中部電力

H4-CA-181-R01

浜岡原子力発電所 敷地の地質・地質構造（コメント回答） 補足説明資料

2020年4月20日

(参考) 取り違えた反射記録の対比

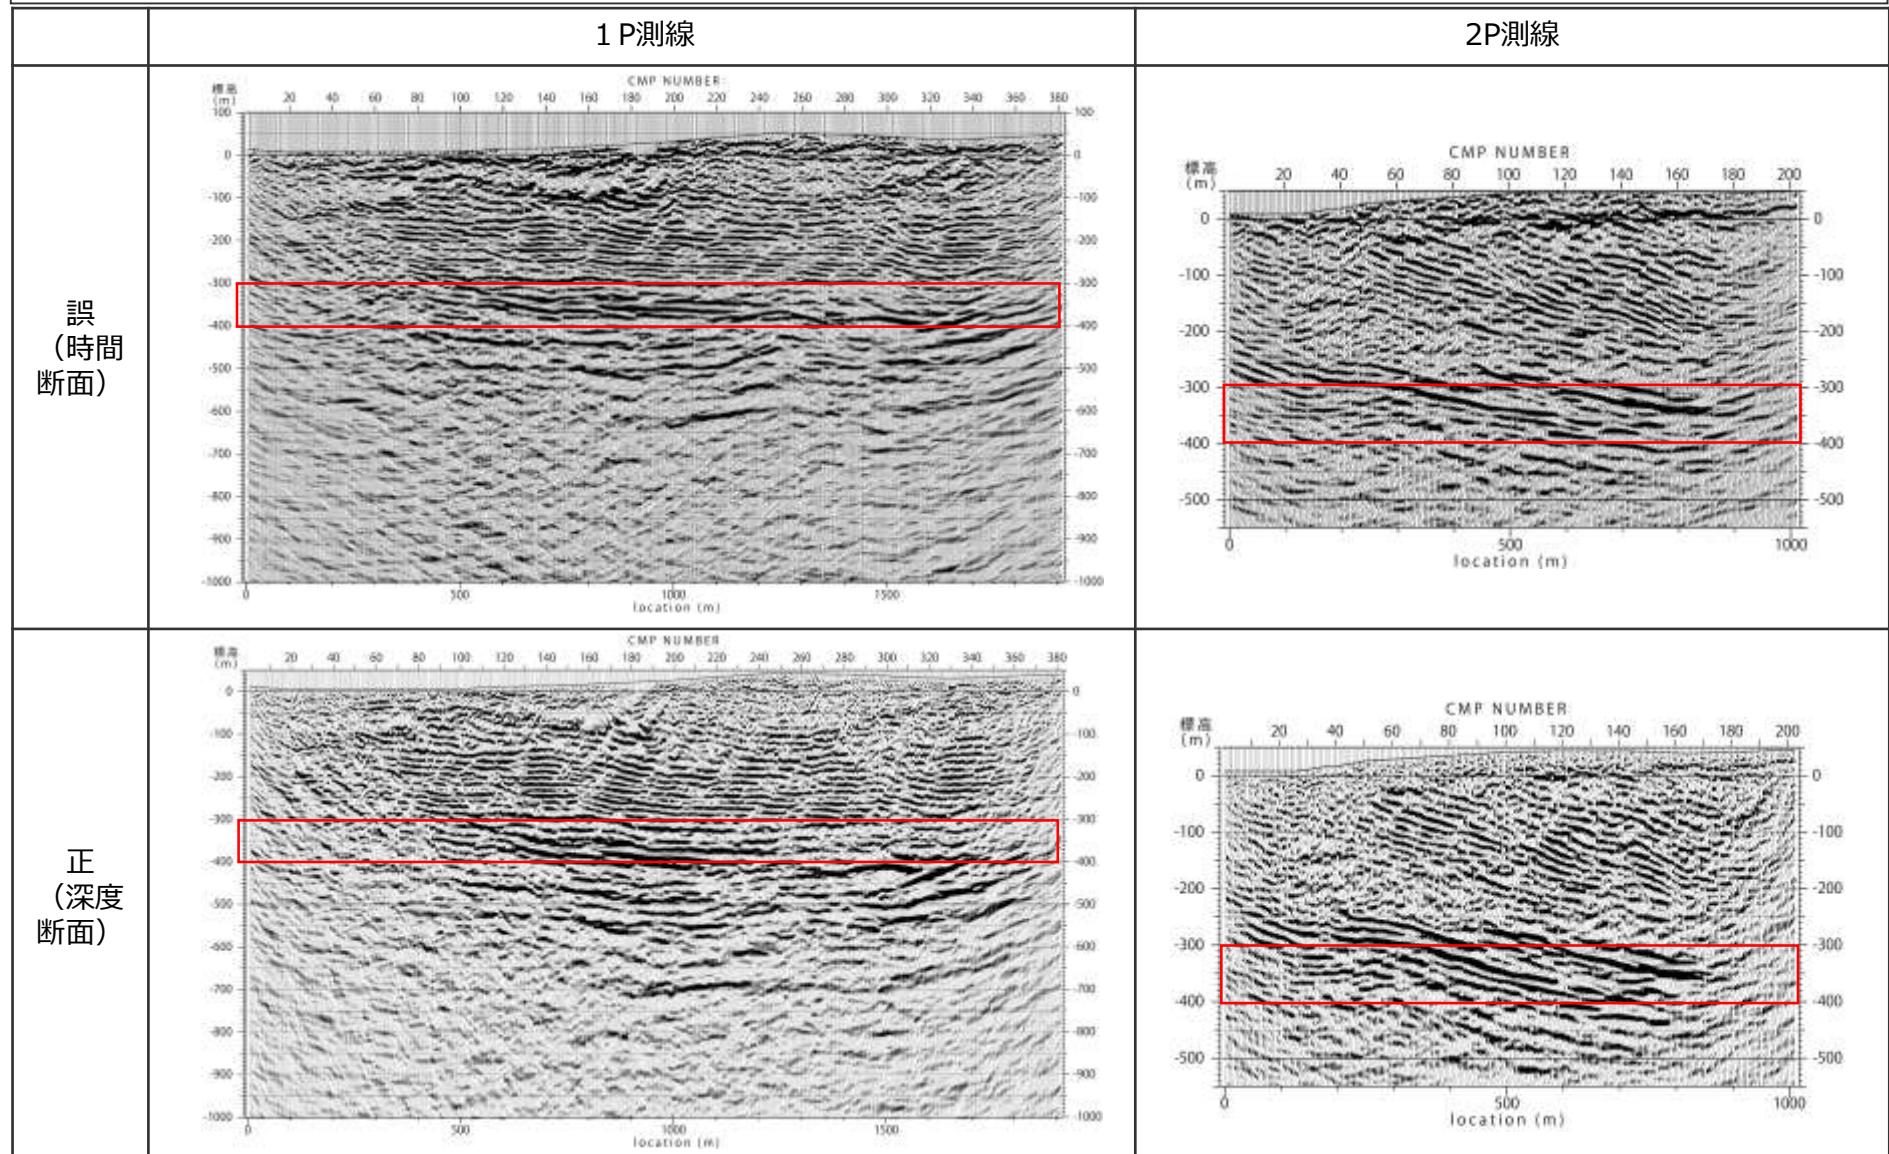
- 前回第817回審査会合において提示した反射記録のうち、深度断面として提示した1P測線及び2P測線について、深度断面と取り違えて時間断面を提示していたことが判明した。
- 今回の取り違えは、一次出力図（計算機出力）に対し、軸スケールの文字を拡大する加工を実施した際に、時間断面を深度断面と勘違いして取り違えたものであり、その図を第316回審査会合(2016.1.8)から前回第817回審査会合まで資料に提示していた。取り違えた資料の一覧を下表に示す。
- 深度断面と、誤って深度表示した時間断面との違いは小さいことから、今回の反射記録の取り違えは反射記録による評価に影響はない。取り違えによる影響確認を次ページ以降に示す。なお、他の測線については取り違えがないことを確認している。
- 今後、資料作成にあたっては、資料化されている図面類と、一次出力図（計算機出力）であることが確実な図面類との対比により、図面類の取り違えなどが生じていないことを確認する。
- なお、各反射断面について、スタック、マイグレーション時間断面、マイグレーション深度断面、速度構造断面の一次出力図（計算機出力）をデータ集1に提示する。

- ・ H断層系の分布する浅部の反射面においては南傾斜の明瞭な不連続面が規則的に認められるものの、深部（標高-300～-400m程度、図中赤枠で表示）には比較的連續性の良い強反射面が認められるとした反射記録による評価に影響はない。

(参考) 反射記録取り違えによる影響 (H断層系分布に関する解釈の差異)

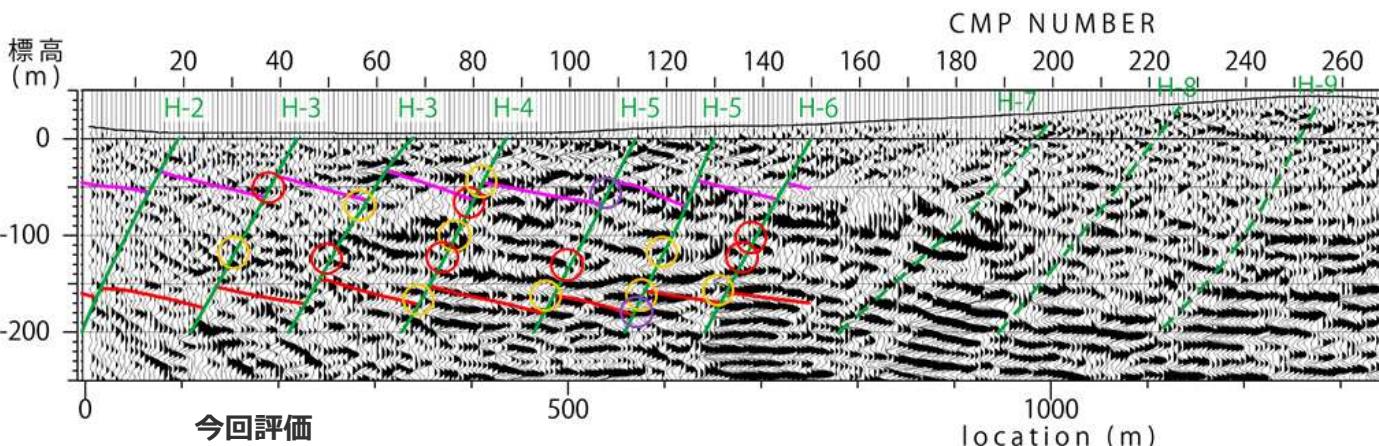
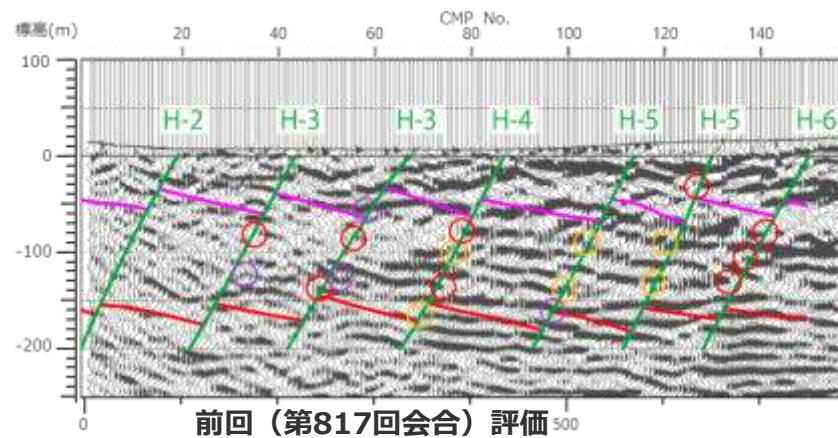
- 第817回審査会合資料2-3において、反射記録とボーリング・露頭調査によるH断層系の分布との対応の確認結果を踏まえ、反射記録からもH断層系の分布の推定が可能とする検討を実施している。
- 例として、1P測線における反射記録によるH断層の解釈の差異について示す。
- 個々の反射面とH断層との対応についての解釈は必ずしも一致しないものの、H断層系の三次元分布モデルと反射法地震探査記録との対応の検討の結果、「三次元モデルにおけるH断層付近の反射記録には、南傾斜の明瞭な不連続面（反射面の消失、断裂及び顕著な屈曲の連なり）が認められる一方、H断層系に挟まれた領域には、比較的整然と連続する複数の反射面が認められる」とした評価は変わらない。

反射断面とボーリング・露頭調査によるH断層系の分布との対応(1P測線)

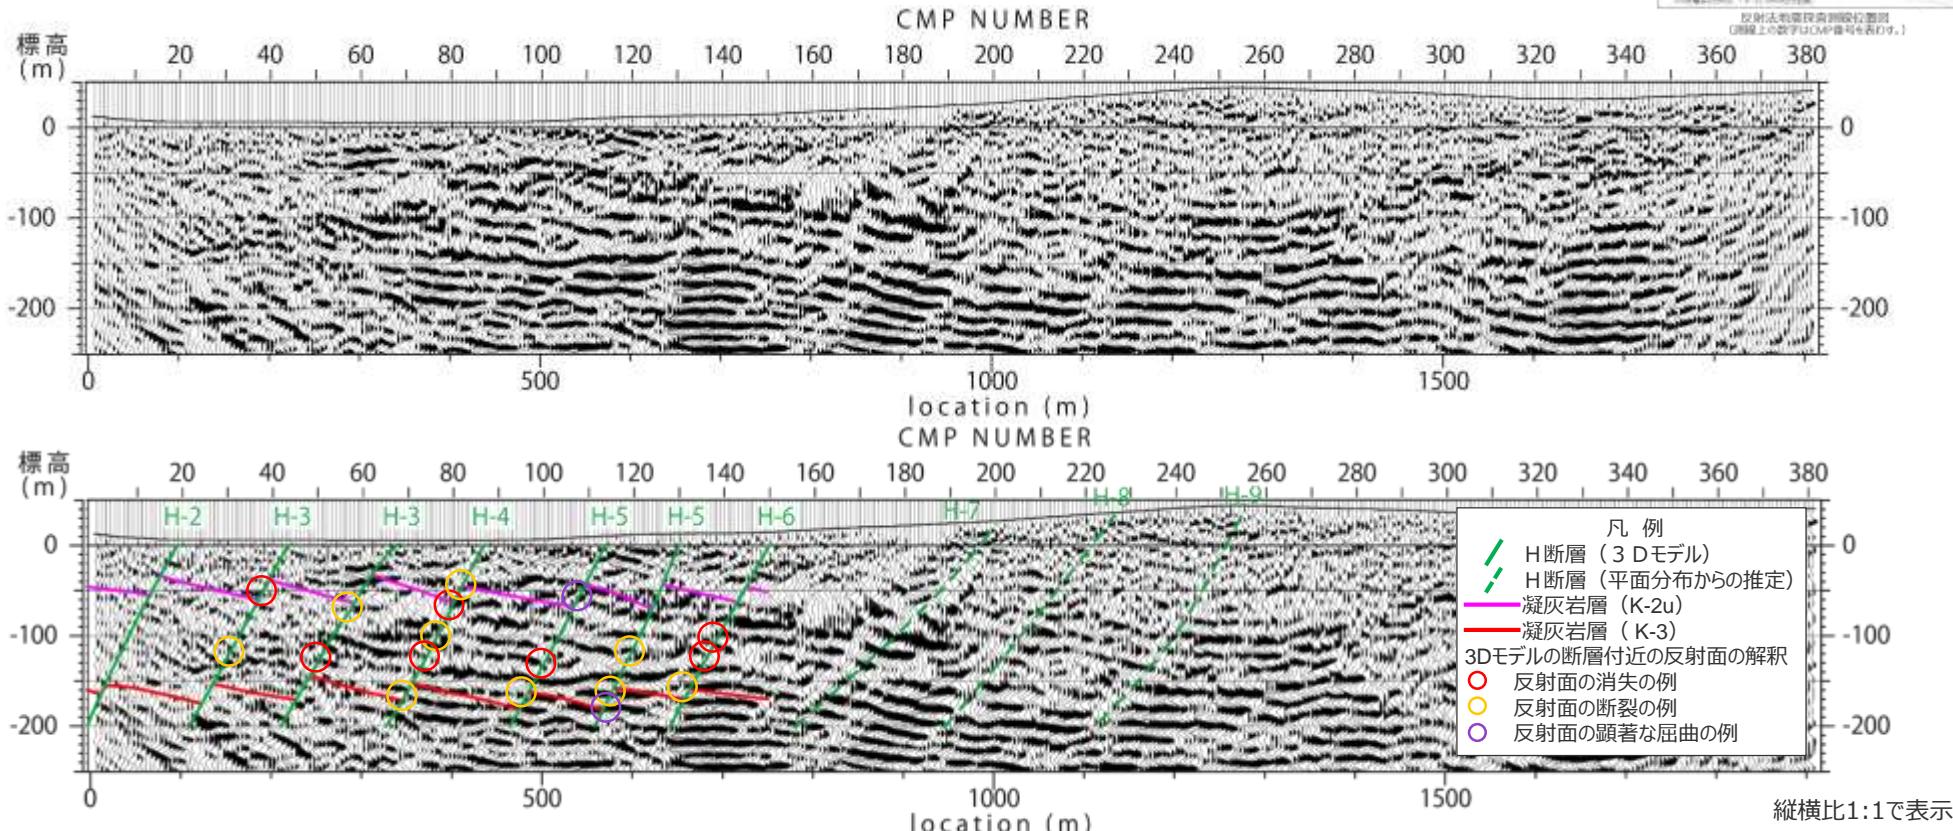
- ・ ボーリング・露頭調査により陸域及び海域において確認されたH断層系について、反射法地震探査等との対応関係を示すこと。

- 反射法地震探査の反射断面について、ボーリング・露頭調査によるH断層系の分布との対応を検討した。
- 対比範囲は、ボーリング・露頭調査による三次元モデルを作成した標高-200m以浅を対象とした。
- 1P測線では、三次元モデル範囲外に、H-7～H-9断層の平面分布が把握されている。
- 1P測線では、三次元モデルのH断層系は南傾斜60度程度の平行な断層群として現れる。そのH断層付近の反射記録をみると、南傾斜の明瞭な不連続面（反射面の消失、断裂及び顕著な屈曲の連なり）が認められる。このような不連続面はH断層付近以外でも見られるが、それらは小断層による地層のずれや変形による可能性が考えられる。また、H断層系に挟まれた領域には、比較的整然と連続する複数の反射面が認められる。
- 三次元モデルの範囲より北側についても、同様な南傾斜の不連続面が複数認められ、それらの一部の地表への延長は、H-7～H-9断層の平面分布位置と整合的である。

反射法地震探査とボーリング調査結果（砂岩泥岩比率）の関係

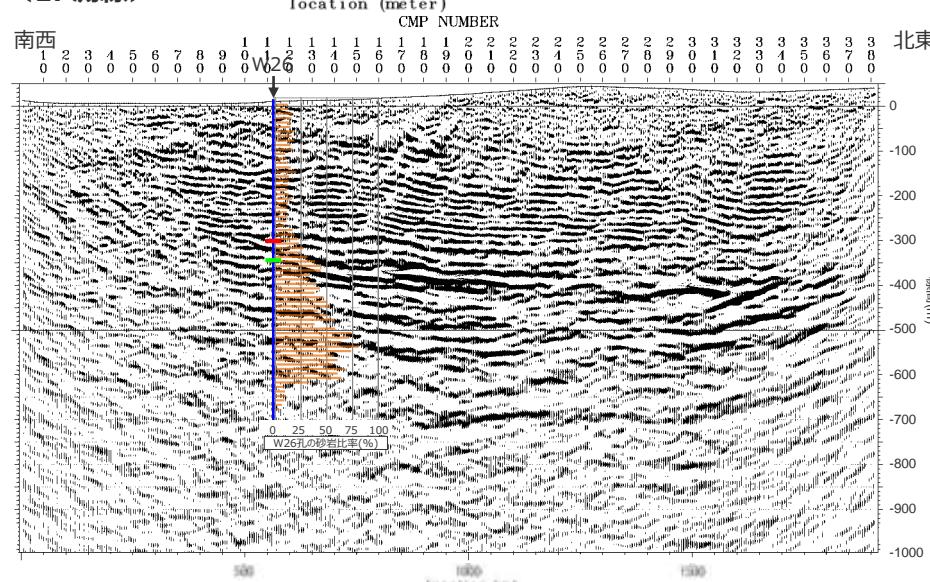
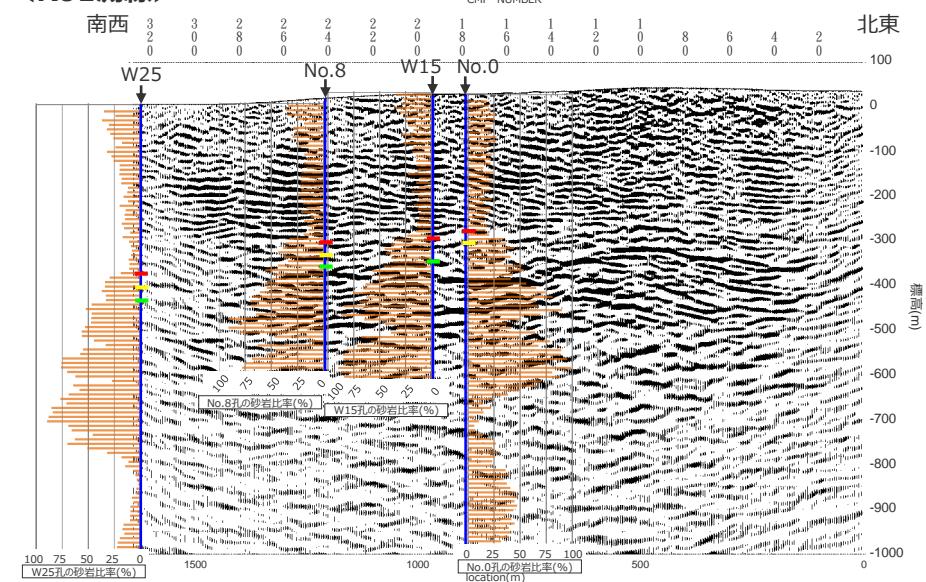
- 反射法地震探査の深部に認められる強反射面等について、ボーリング調査による地質情報との関連を示すこと。

- 敷地の相良層は物性値の異なる砂岩泥岩の互層であり、この構造が反射断面に影響しているものと考えられる。
- 砂岩泥岩互層は、向斜軸に近いR01測線沿いのボーリング孔では、標高-300m付近までは砂岩比率が10~30%程度の砂岩・泥岩互層、それ以深、標高-700m付近にかけて砂岩比率が50%を超え、それ以深では再び砂岩比率が10~30%程度となる。
- 砂岩比率は向斜の影響を反映した深度分布を示す。
- 反射断面に認められる強反射面は、砂岩比率の高い相良層に対応し、砂岩比率のばらつきが大きくなる箇所との関連があるよう見える。
